Fra: [Birgit Furseth Karlsen](#)
Til: [Todorovic, Marko](#)
Kopi: [Henrik Kjøpstad](#)
Emne: Stadfesting på dialog Kvassneskvartalet
Dato: torsdag 29. juni 2023 13:02:29
Vedlegg: [image001.png](#)

Emne: Kvassneskvartalet - renovasjon

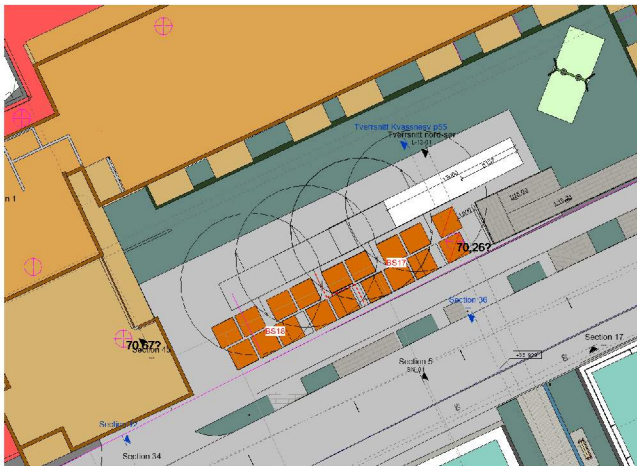
Som vi snakket om har jeg sett på hvor mange containere vi trenger per felt. Ser det greit ut?

Totalt		8518	8517
Utregning		Utregning	Utregning
140 l/enhet		140 l/enhet	140 l/enhet
5000 liter/kontainer nedgravd		5000 liter/kontainer nedgravd	5000 liter/kontainer nedgravd
fraksjoner (rest, bioavfall, 4 plast, papir)		fraksjoner (rest, bioavfall, 4 plast, papir)	fraksjoner (rest, bioavfall, plast, 4 papir)
22400 liter per fraksjon totalt enheter		13860 liter per fraksjon totalt enheter	9240 liter per fraksjon totalt enheter
4,48 4-5 containere per fraksjon		2,772 2-3 containere per fraksjon	1,848 1-2 containere per fraksjon
Forslag		Forslag	Forslag
4 restavfall		2 restavfall	2 restavfall
2 bioavfall		1 bioavfall	1 bioavfall
5 plast		3 plast	2 plast
5 papir		3 papir	2 papir
0 glass og metall		0 glass og metall	0 glass og metall
19		9	7

Når det kjem til tal konteinrar så kan me diverre ikkje anbefala noko mindre enn 17 konteinrar.

NGIR må halde seg til forskrift vedteke og kva mengder som er sett til kvar buening. Forslaget dykkar med 16 nedkast vil diverre ikkje dekkje inn det volumet kvar eining har krav på.

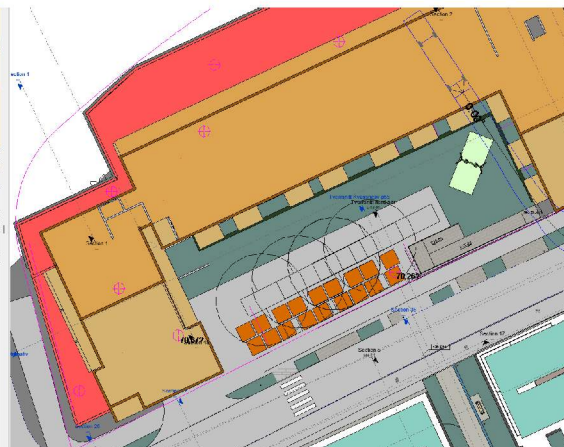
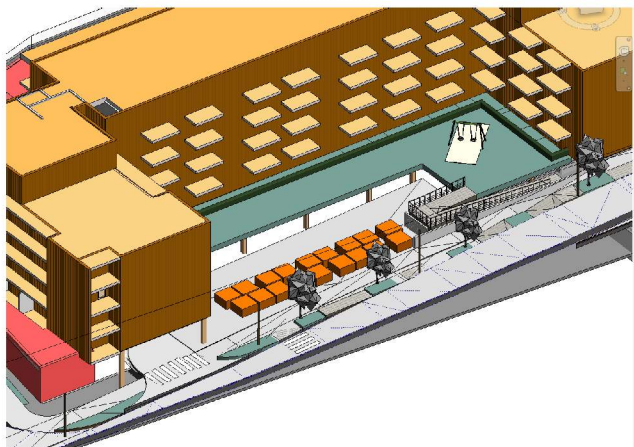
Viser til møtet vi hadde på fredag. Jeg har nå skissert ut hvordan det vil se ut med 18 containere langs veien på BS17, og vi ser at det spiser utrolig mye av gårdsrommet og går kraftig utover uteoppholdsarealet til beboerne i prosjektet. Vi ser at dersom vi hadde fått til å redusere fra 18 containere til 16 containere ville vi vunnet 5 meter mer med uteoppholdsareal.

Om vi da kunne redusert enten plast, restavfall eller papir til 4 stk containere av den ene fraksjonen, i tillegg til å si at glass og metall må tømmes et annet sted i Knarvik sentrum? Det er jo en veldig sentral plassering her.

22400	liter per fraksjon totalt enheter
4,48	4-5 containere per fraksjon
	Forslag
	4 restavfall
	2 bioavfall
	5 plast
	5 papir
	0 glass og metall
	16

Har dere fått noe svar på om begge støttelebbene må stå ute ved ensidig tømming? Og i så fall hvor langt unna en vegg må være fra støttelebbene?

Me har fått bekrefte at begge støttelabbane må stå ute, og dei treng 1,5 m på kvar side.
